Modulo per la presentazione delle osservazioni per i piani/programmi/progetti sottoposti a procedimenti di valutazione ambientale di competenza statale

ID_VIP 10148: Progetto per la costruzione di un impianto di produzione di energia elettrica da fonte eolica denominato "Solagne Grandi" di potenza totale pari a 39,2 MW e delle relative opere di connessione, da realizzarsi nei Comuni di Guglionesi, Montecilfone e Montenero di Bisaccia (CB) – Procedura Valutazione Impianto Ambientale (PNIEC-PNRR)

Figura 1 - particolare dell'interferenza tra gli aerogeneratori WTG06 della WE GUGLIONESI, e la WTG01 della LE.RO.DA.

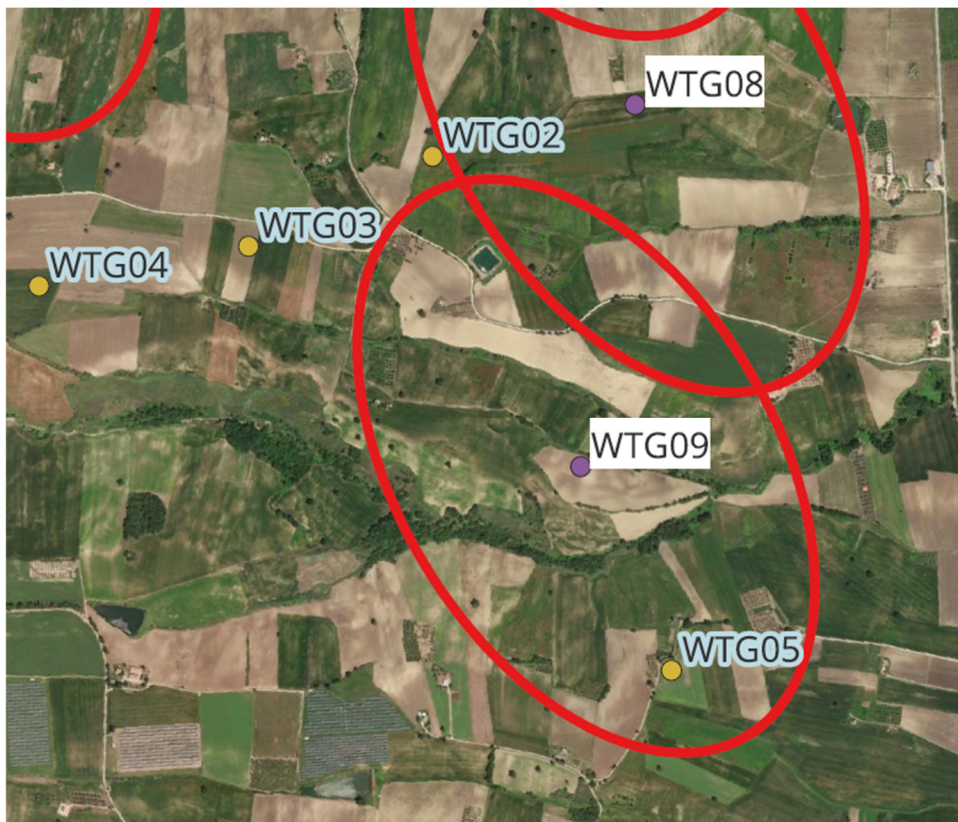
Inoltre, da quanto si evince dalla documentazione progettuale, depositata dalla Società Proponente LE.RO.DA. S.r.l. e consultabile sul sito del Ministero, si evince che il parco eolico è parzialmente interferente con quello del progetto proposto dalla Società Proponente Wind Energy Guglionesi.

Giova ricordare che, secondo l'art. 3.2, lett. n) dell'Allegato 4 alle "Linee guida per l'autorizzazione degli impianti alimentati da fonti rinnovabili" di cui al DM del 10 settembre 2010 (le "Linee Guida") è previsto come criterio di mitigazione dell'impatto sul paesaggio, l'assunzione di una distanza minima tra le macchine degli impianti eolici di 5-7 diametri sulla direzione prevalente del vento e di 3-5 diametri sulla direzione perpendicolare a quella prevalente del vento.

Nella tabella di seguito si riportano le coordinate riferite al sistema di riferimento cartografico WGS84 UTM 33 N, degli aerogeneratori interferenti tra le due Società Proponenti:

POSIZIONE AEROGENERATORI - WE GUGLIONESI S.r.l.		
TURBINA N°	E	N
WTG06	490038	4646987
WTG09	490780	4644970

POSIZIONE AEROGENERATORI - LE.RO.DA WIND S.r.l.		
TURBINA N°	E	N
WTG01	490302	4647453
WTG05	490971	4644445

Per meglio avere contezza della sovrapposizione, si riporta uno stralcio di ortofoto con l'identificazione degli aerogeneratori in conflitto.
